Jednání se konalo dne: **4. 6. 2020** v sídle MěÚ Černošice
Předmětem jednání byly akce: **II/102 hr. hl. m. Prahy – Štěchovice, rekonstrukce**
Účastníci jednání: dle přiložené prezenční listiny, která je nedílnou součástí tohoto záznamu

na akci: II/102 hr. hl. města Prahy – Štěchovice, rekonstrukce, I. etapa

Název stavby: II/102 hr. hl. města Prahy-Štěchovice, rekonstrukce. ETAPA I.

Název stavby:	II/102 hr. hl. m. Prahy – Štěchovice, rekonstrukce – (SO 101, SO 111 a SO 251) (dále jen stavba)
Místo stavby:	Trnová, Měchenice, KÚ Trnová u Jíloviště, parc. č. 45, 194 (oba SŽ) a další, KÚ Měchenice, parc. č. 1032/2 (SŽ) a další
Trat':	Dobříš (včetně) – Vrané nad Vltavou (mimo), žkm 28,200 – žkm 29,230, vlevo i vpravo tratě, křížení tratě v žkm 29,168 (pod železničním mostem „Štěchice“ v evidenčním kilometru 29,139) zcela mimo pozemky České republiky v právu hospodařit pro SŽ
TÚDÚ:	1721 E1 ŽST. Měchenice 1721 10 Měchenice-Skochovice
Žadatel:	Pontex, spol. s r.o., Bezová 1658/1, 147 00 Praha 4 - Braník
Stavebník / Investor:	Krajský úřad Středočeského kraje, Zborovská 11, 150 21 Praha 5

PŮDORYS - ČÁST 1

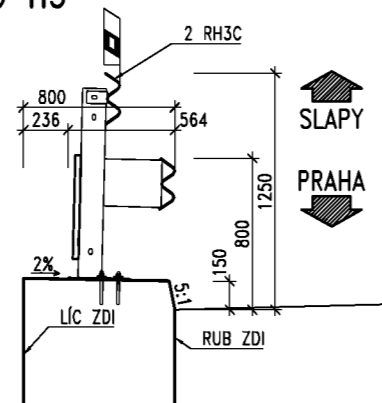
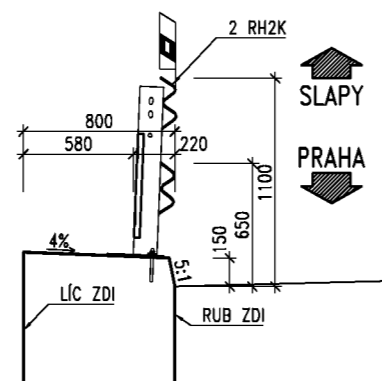
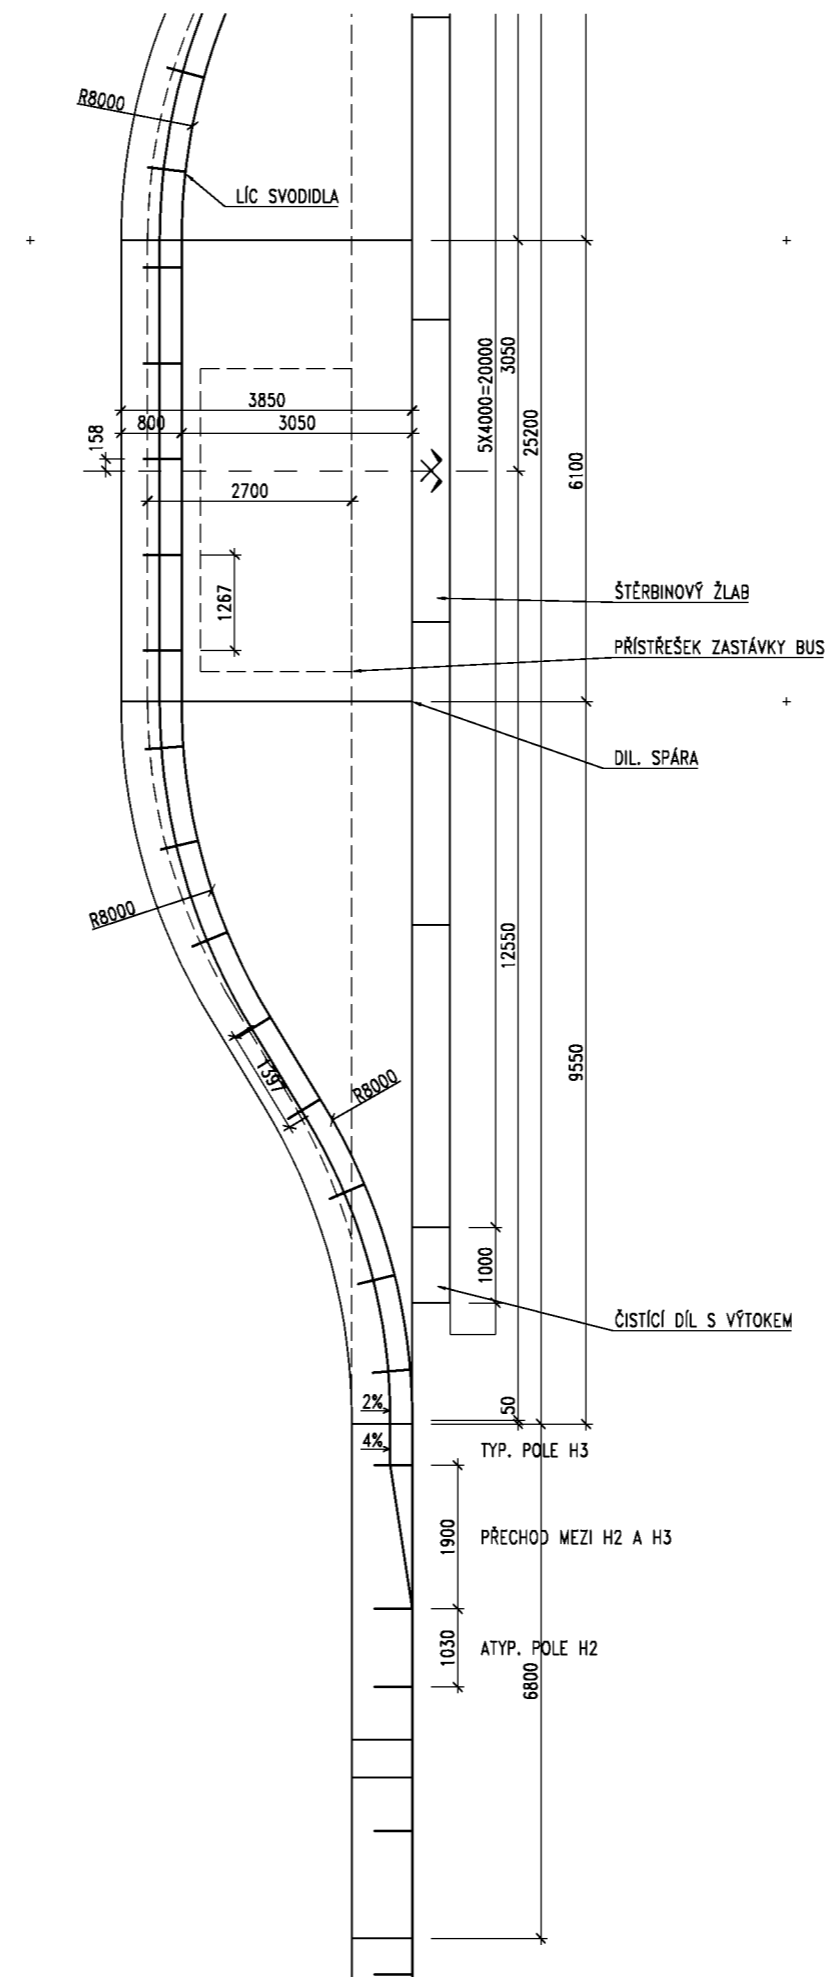
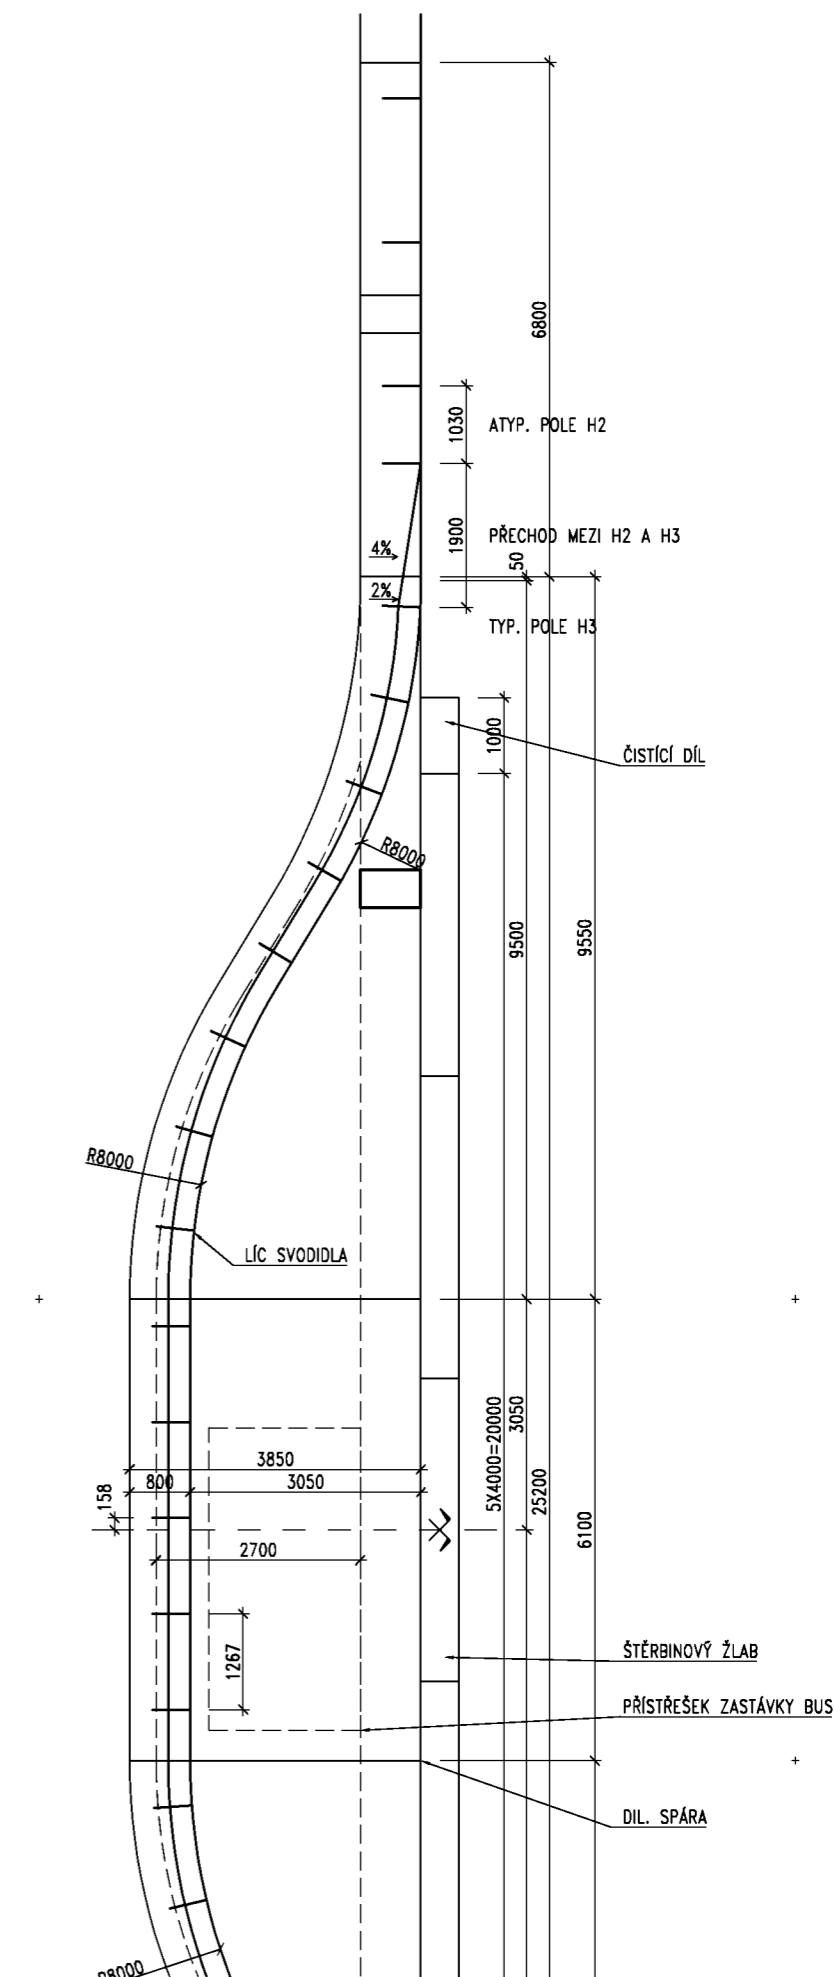
Předmětem jednání bylo řešení návaznosti svodidel na autobusové zastávky na silnici II/102 v Měchenicích.

Projektant předložil návrh řešení svodidel dle PDPS, které počítalo s ukončení svodidel na oporné zdi betonovým svodidlem. Tento návrh nebyl odsouhlasen a je požadováno silničním správním úřadem provedení spojitěho nepřerušenoého svodidla za nástupištěm zastávky.

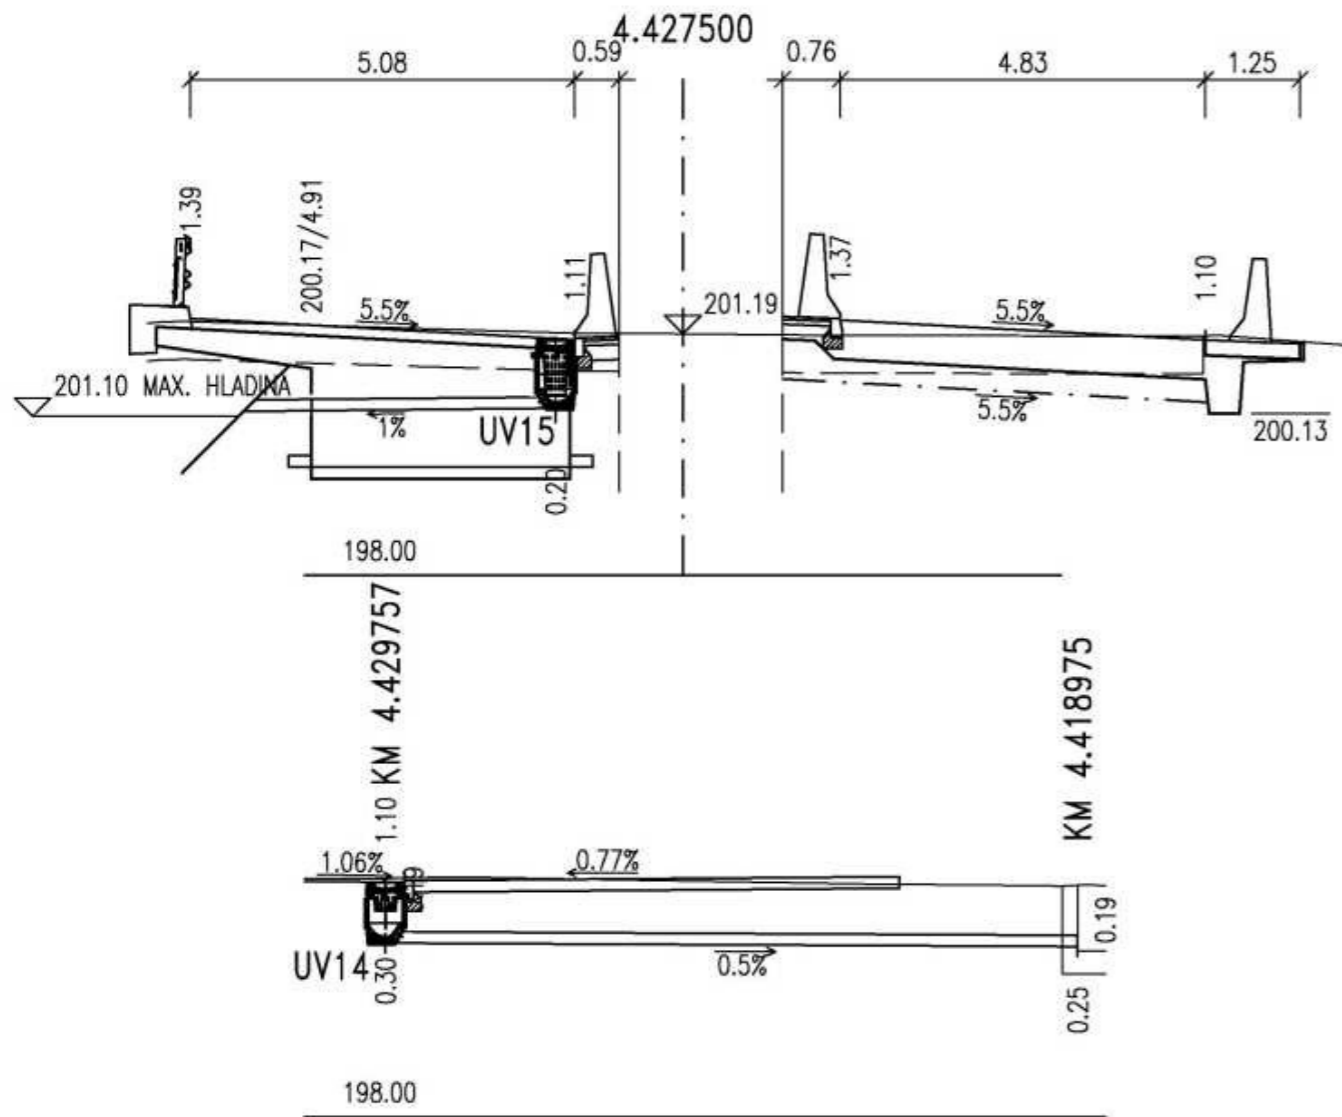
1) V podjezdu pod železničním mostem se nachází dvě uliční vpusti. Uliční vpust UV 15 je přípojkou svedena přímo do vodoteče. Uliční vpust UV 14 je zaústěna přípojkou do šachty, která je již v současné době vyústěna do vodoteče. Uliční vpusti jsou vždy na nižší straně jízdního pásu tzn. o $5,5\% \cdot 5,0\text{m} = 0,275\text{m}$ pod úrovní nivelety určující výšku průjezdního prostoru. Uliční vpusti byly navrženy tak, aby výtok z nich nebyl zatopen, což je zásadní požadavek pro udržení vpusti funkční s ohledem na její zanesení.

b) Provést uliční vpusti sníženou výškou koše na splaveniny tj. s košem D1 tak, aby mohla být snížena konstrukční výška uliční vpusti na nezbytné minimum (předpokládáme konstrukční výšku UV 700mm). Upozorňujeme, že toto opatření vyvolá potřebu častějšího čištění uličních vpustí. Předpokládáme, že ani toto opatření nebude postačovat pro vyústění přípojky z uliční vpusti UV 14 do stávající šachty, přípojku bude nutné změnit na vyústění do vodoteče, což si vyvolá s ohledem na nutné umístění UV potřebu zřídit šachtu v lomu přípojky. Úprava nivelety a v návaznosti na to i odvodnění komunikace má podstatný vliv na bezpečnost komunikace, a proto považuji za nutné zmínit toto vyjimečné řešení v plánu sledování a údržby komunikace zvýšenou četností kontroly odvodnění a čištění odvodnění v podjezdu pod železniční tratí.

1. SITUACE DOPRAVNÍHO ZNAČENÍ 4/5, p. č. 6

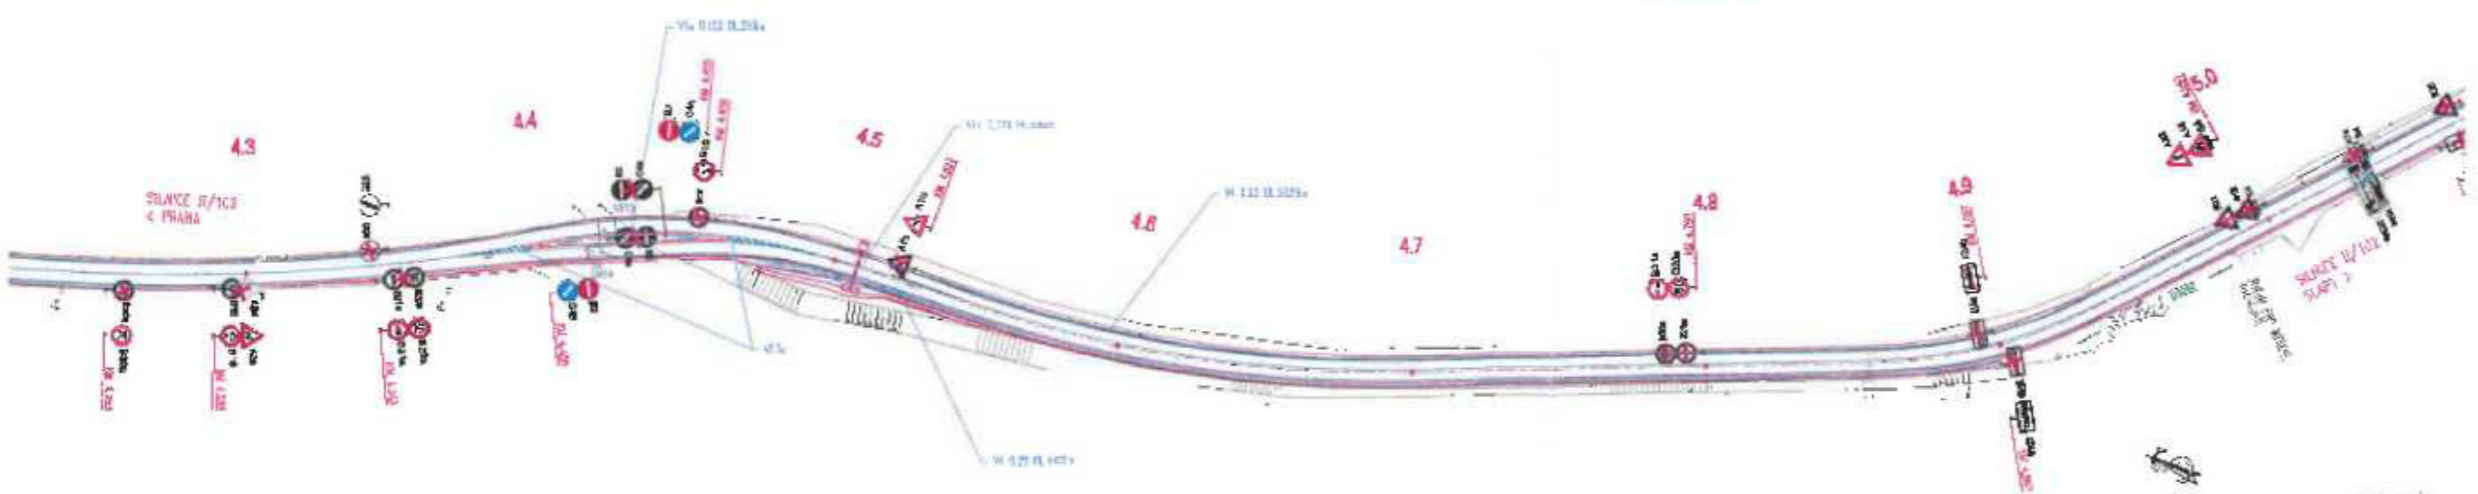
a) zvýšení volné výšky podjezdu na 4,15 m b) změna příčného sklonu na 2,5 %.

Fotka č. 1; Vrtání mikropilot - změna geologie

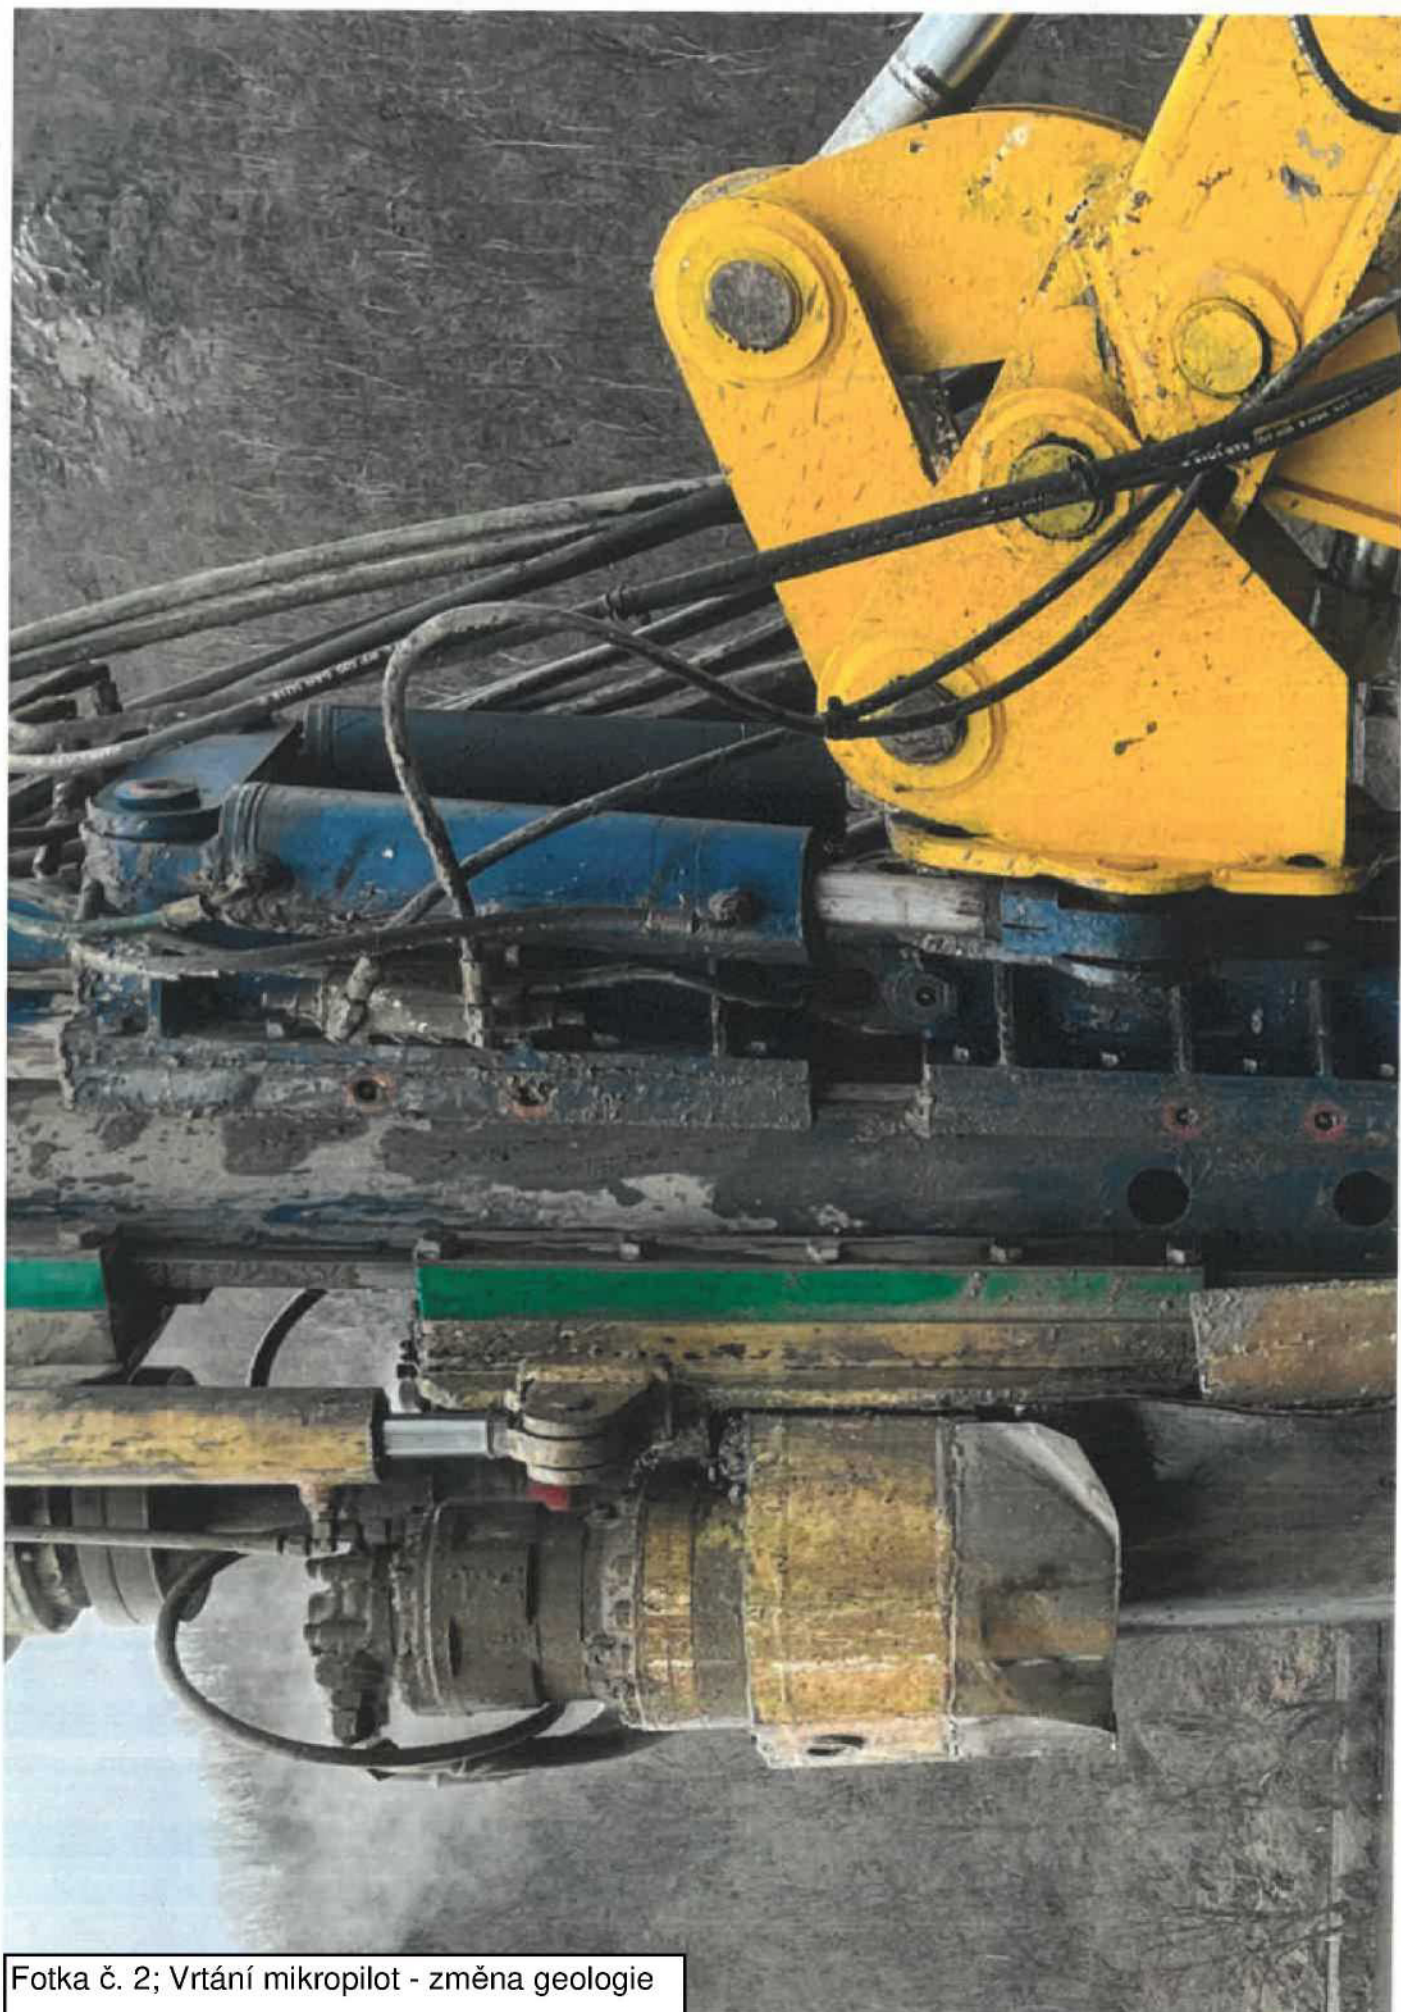
Dle mého názoru proběhli vrtné práce snadněji než jindy při vynášení vývrtku se objevilo velké množství špatně únosných poloh (zvodnělý jílovitý písek – jemná frakce se rychle odplavuje). Viz níže popis vrtného profilu. Jelikož není vrt vynášen jádrově, ale vzduchovým výplachem (pod HSV vodním), tak je těžké určit rozhraní jednotlivých vrstev pokud nedojde ke změně vrtatelnosti, což je pouze u poslední polohy.

Nyní prováděné mikropiloty se dle PD vrtají 6,15 m, jsou vlevo ve směru staničení tj. u vody. Po předběžné tel. konzultaci s Ing. Pavelkou a Ing. Dvořáčkem jsem je nechal vrtat o půl metru níž, takže tyče nejsou tak vysoko jako v předešlé části.

VZOROVÝ PŘÍČNÝ ŘEZ 1:50

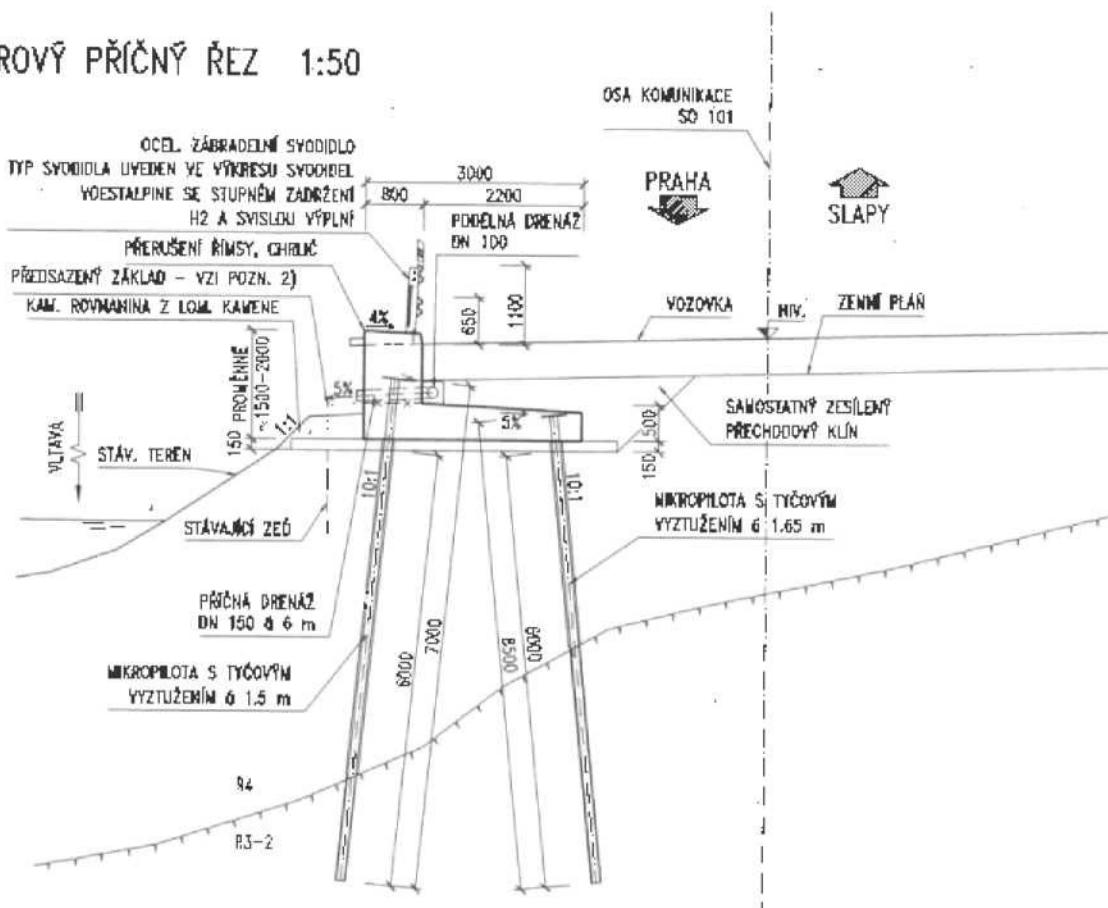
Při provádění mikropilot na SO 251 Opěrné zdi – Praha – Měchenice, vpravo, na zdi 12, (13,14) byla zjištěna změna geologie oproti PDPS. Byly provedeny zkušební MP a jejich zkoušky za dozoru geologa investora (Pragoprojekt a.s. Ing. Pavelka) a výsledky zaslány projektantovy a zástupci AD f. Pontex k vyjádření. Na základě vyjádření AD Ing. Dvořáčka budou v jednotlivých dílčích celcích zdí upraveny délky MP a jejich počty.
